AGÊNCIA DE REGULAÇÃO DE SERVIÇOS
PÚBLICOS DO ESPÍRITO SANTO

RELATÓRIO DE FISCALIZAÇÃO
RF/DS/GSB/036/2020
(Processo:86548875)

Município: Domingos Martins
Assunto: Fiscalização do Sistema de Esgotamento
Sanitário (Bloco 4)

Figura 5 - ETE Vila de Pedra Azul.

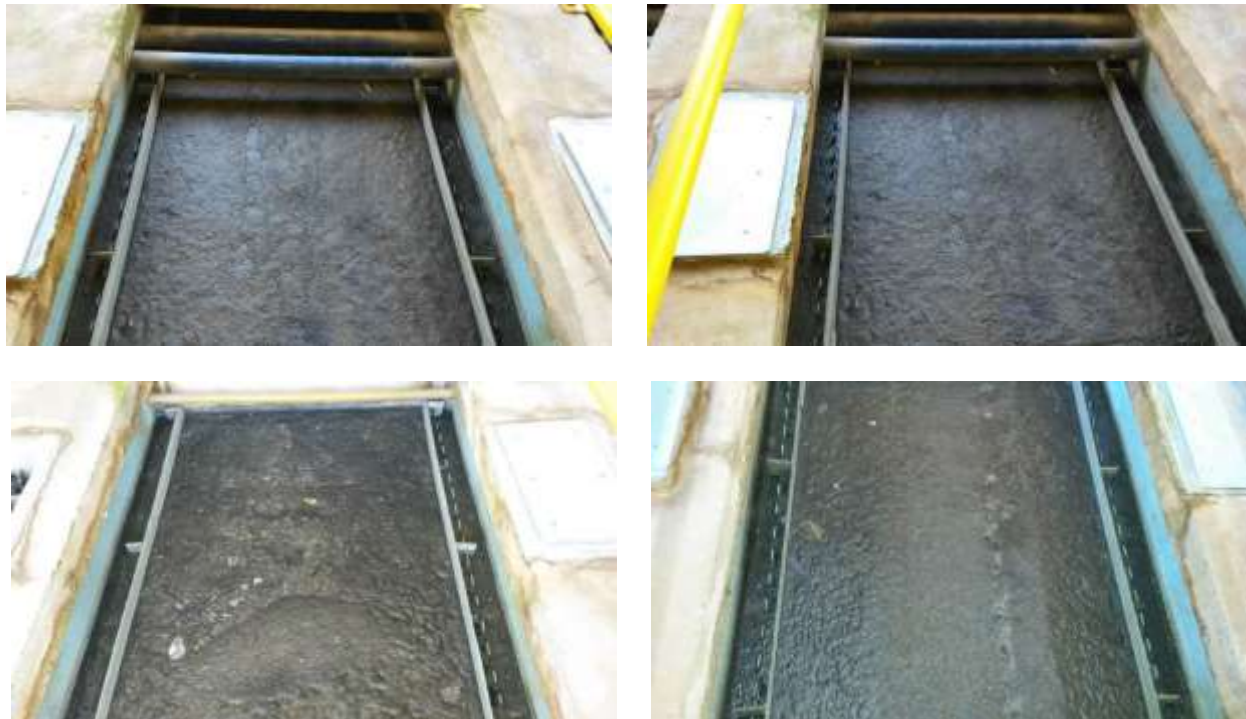
CONSTATAÇÃO C5: Câmaras 1, 2 e 5 apresentavam-se com calhas necessitando de manutenção na ETE Vila de Pedra Azul.

Não conformidade NC5 - Artigo 14, inciso IV da Resolução ARSP nº 018/2018. Deixar de realizar operação e manutenção adequada das unidades integrantes dos sistemas de abastecimento de água e/ou esgotamento sanitário, de acordo com as exigências dos regramentos vigentes”.

Determinação D5: A Cesan deve realizar operação e manutenção adequada das unidades integrantes dos sistemas de esgotamento sanitário, de acordo com as exigências dos regramentos vigentes.

Prazo para atendimento: 10 dias.
